Dresdener Bahn: Mängel auch nach erneuten Planänderungen

aus SIGNAL 01/2010 (März 2010), Seite 26-27 (Artikel-Nr: 10000825)
IGEB Fernverkehr

Im November 2009 lagen die Unterlagen zu den jüngsten Planänderungen des Bauvorhabens Dresdener Bahn im Planfeststellungsabschnitt I (Abschnitt nördlich Attilastraße bis südlich S-Bahn-Haltepunkt Schichauweg, km 6,062 bis km 12,300) beim Bezirksamt Tempelhof-Schöneberg und beim Bezirksamt Steglitz-Zehlendorf aus.

Dresdener Bahn. (Karte: BVG, Ergänzung: IGEB)

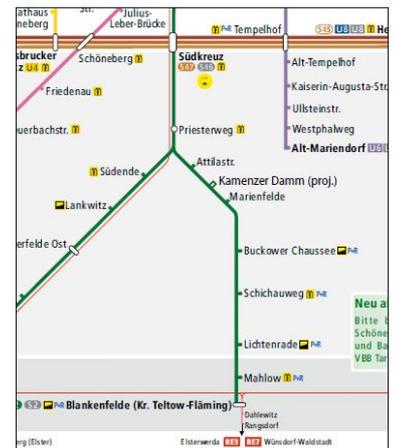
S-Bahnstation Buckower Chaussee. Sollten die aktuellen Pläne zur Dresdener Bahn ohne Korrektur umgesetzt werden, ist diese Fußgängerbrücke, die derzeit einen kurzen Umstiegsweg von und zum P+R-Parkplatz ermöglicht, künftig weitgehend nutzlos, denn eine Verlängerung über die künftigen Fernbahngleise ist bislang nicht vorgesehen. Außerdem fehlt in den Planungen noch immer ein Regionalbahnhof Buckower Chaussee. (Foto: Christian Schultz)
